「共の会」事前質問(2024.6.11)に対する回答

いただいた事前質問について、以下の通り回答いたします。

イチエフ事故原因追求

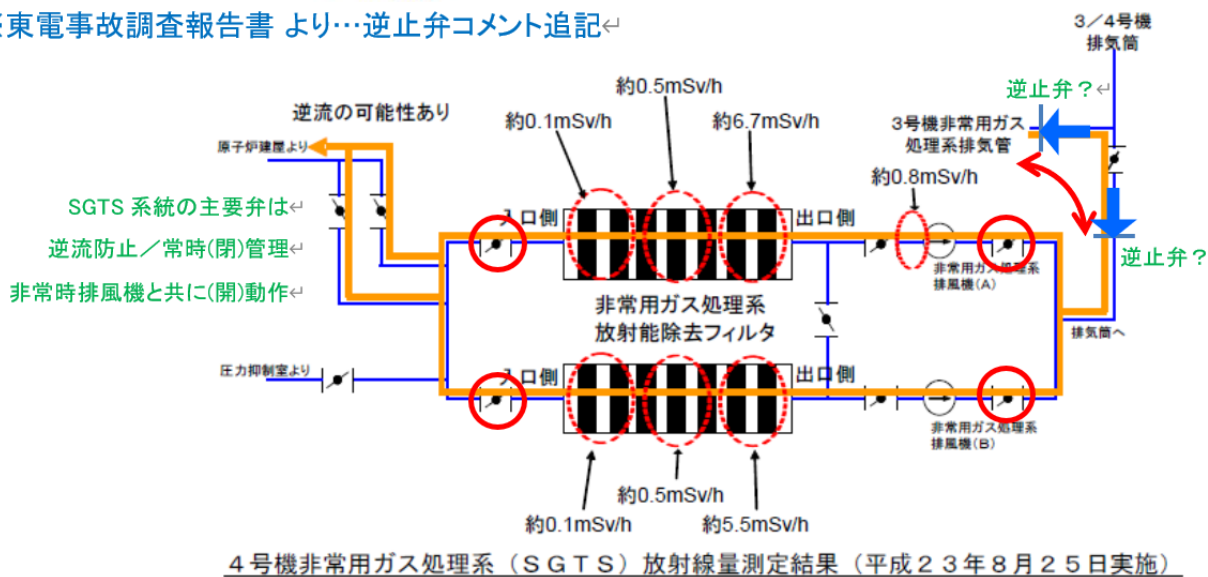
Q7 . 3/15日、4号機の水素爆発は3号機のベントガスではなく、2号機のS/Cブレイクガスではないですか。

(2011 吉田調書：3号機から水素が行ったというのも、圧力バランスが本当にそんなに4号機に水素が行くかどうか、いまだに私は信用していないんです。物理的に、エンジニアとしては解せない事象なんです。)

非常用(ガス処理系 SGTS)の主要締切り弁は逆流防止のため常時(閉)管理されています。3/13日に排風機の運転もなく弁(開)動作により逆流の可能性を作ったのは何故でしょうか。非常用設備の欠陥ではないですか。

排気筒を供用する3 / 4号機には相互に逆流防止：逆止弁が、それぞれ設けられ回り込みを防いでいるのではないのでしょうか。3号機への逆流経路に逆止弁が設置され、4号機への逆流経路にない理由は何ですか。

- 非常用ガス処理系には、放射性物質を除去するフィルタ類が収納されており、通常は汚染空気の流れてくる上流側(設置されている号機の原子炉建屋から気体が入ってくる側)のフィルタの方が汚染度合いは高くなります。...2024/4/20
- なお、上記の図においては、ご質問で逆流防止と言われている弁はありません。...2024/4/19

逆止弁は格納容器ベント時の回り込み防止を目的としたものではなく、非常用ガス処理系(SGTS)として使用する場合の逆流防止を目的として設置されています。

非常用ガス処理系は100%処理能力の系列を2系列有しており、1系列が起動しても、もう1系列は待機しており、起動した系列に問題がない限りもう1系列は起動しません。4号機については、1系列運転、1系列待機で待機側の弁は閉止している運用から、逆流防止用ダンパ(待機側ファンの逆転防止)は設置不要と判断され設置されておられません。

報告資料 1 - 4 「建屋滞留水処理等の進捗状況について」 <https://www.nra.go.jp/data/000343795.pdf>

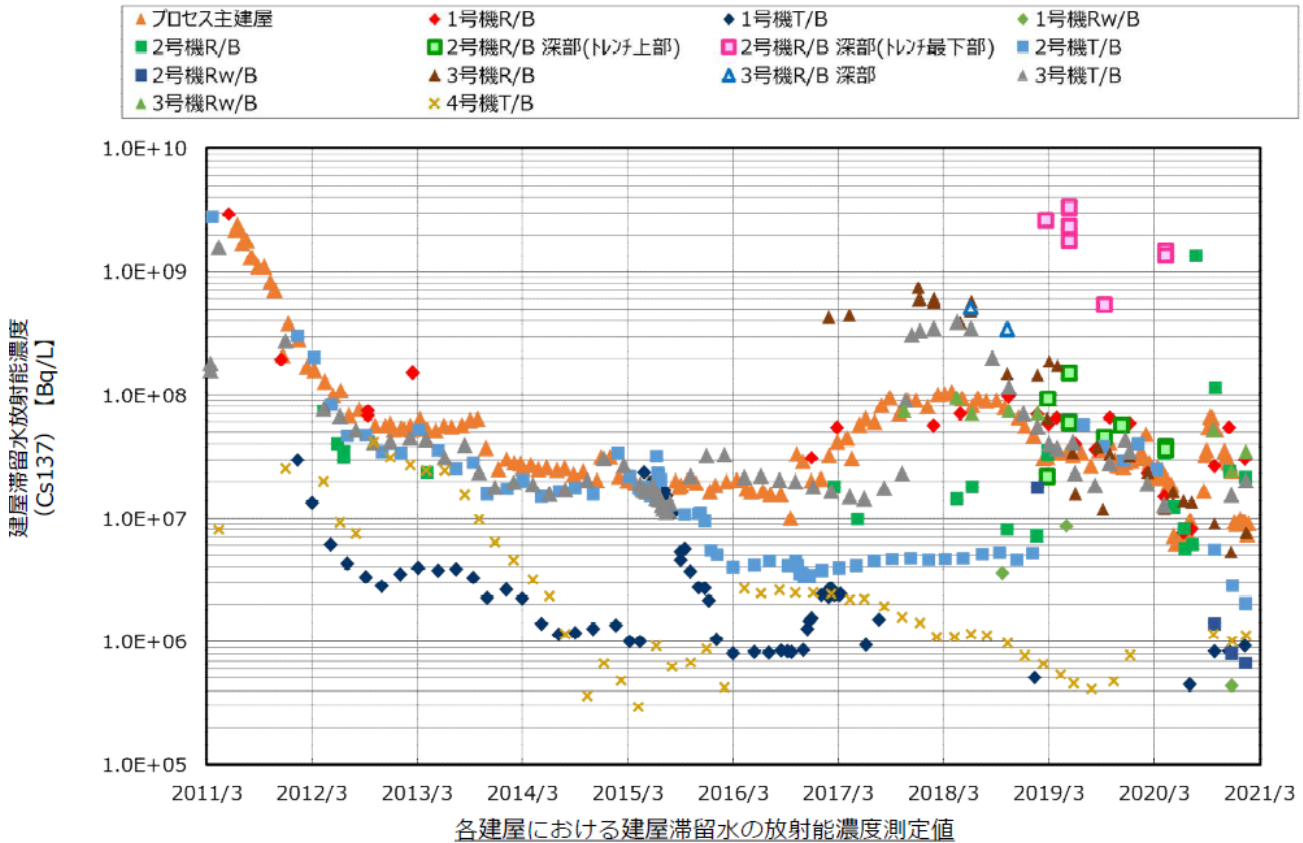
> 4頁：1～4号機における建屋滞留水中の放射能濃度推移 / （核種のみならず）水溶性であるはずのセシウム Cs137 濃度が深部で～2桁高い沈降粒子態への付着検出を示す測定値（グラフ）が開示されている。

> 6頁：建屋滞留水中の核種の状況 / 格納容器冷却水の漏えいから、建屋滞留水～プロセス主建屋と移送に伴い汚染濃度を下げ、処理側セシウム吸着装置入口では概ね検出下限値です。

Q7 . 図：港湾内外の海水濃度と海底土の汚染濃度について

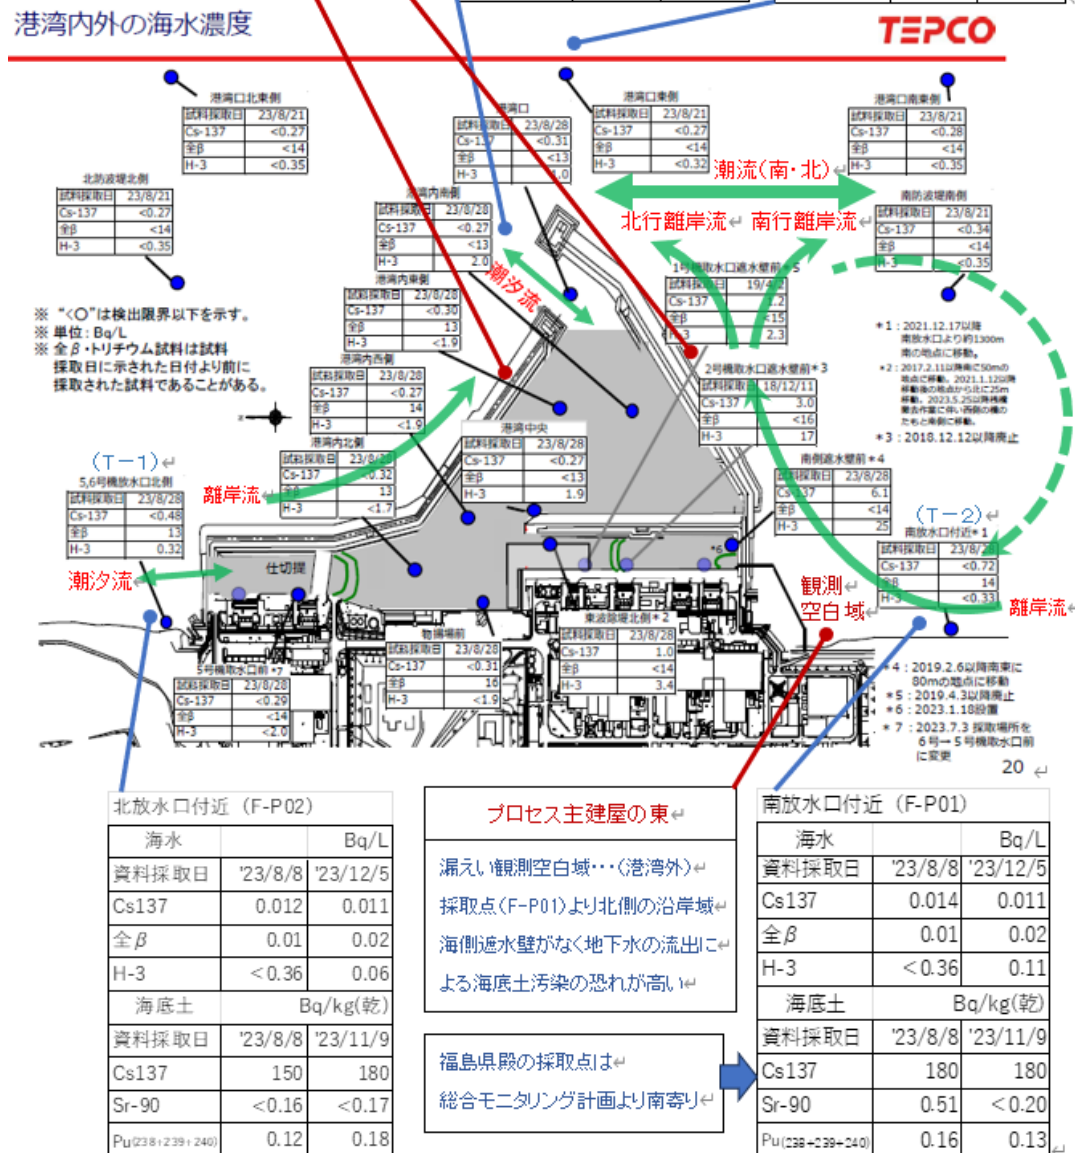
図：（2023\_8月）東電の「港湾内外の海水濃度」に、福島県の港湾外の海水と海底土のデータを加えました。

環境観測空白域…(離岸流に洗われる)  
堤防外縁の生態系汚染は外洋に連なる

- 水溶性のセシウムの一部に加え、河川・水路からは降雨時を中心に懸濁態のセシウムも流れ込むことから、沿岸域では堆積が見られております。...2024/4/19
- なお、繰り返しの回答となりますが、建屋内外の水位管理及びサブドレン水の放射能濃度測定により建屋外への漏えいがないことを確認しており、サブドレン他の沈降汚泥の採取調査は必要ないものと考えております。...2024/4/19
